## 製品一部変更のお知らせ

型 番 : K-8075-3.3  
K-8075-6.1  
(上記製品を基本とする特注品を含みます)

2) 変更内容：インサート金具固定方法の変更

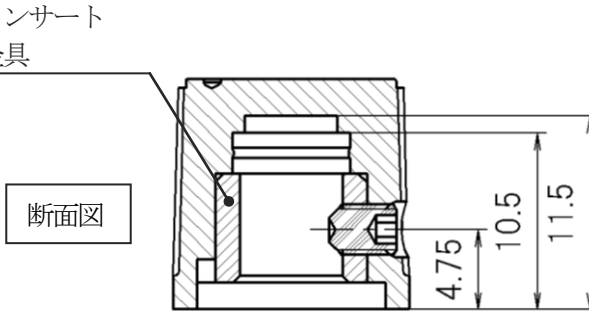
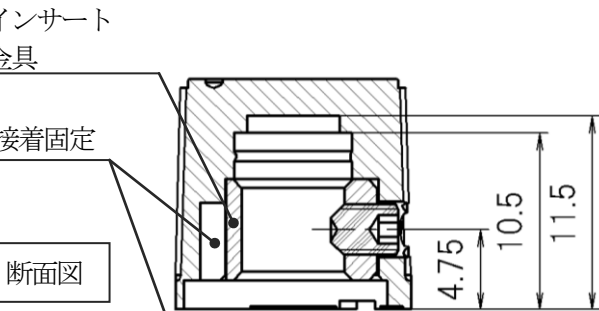
変更前	変更後
<p>インサート金具</p>  <p>断面図</p>  <p>本体にインサート金具を圧入</p>	<p>インサート金具</p> <p>接着固定</p>  <p>断面図</p> <p>※底部の意匠も図の様に変わります。</p>  <p>本体にインサート金具を接着 (接着剤を使用)</p>
<p>※図はK-8075-6.1のもので、変更箇所の構造は、K-8075-3.3も同じです。                  ※高さ・外径等の外形寸法、シャフト嵌合部の寸法および外周部外観に変更はありません。                  締め付けトルクにも変更はありませんので従来通りのシャフトにご使用いただけます。                  ※変更前後ともにR o HS指令対応品です。</p>
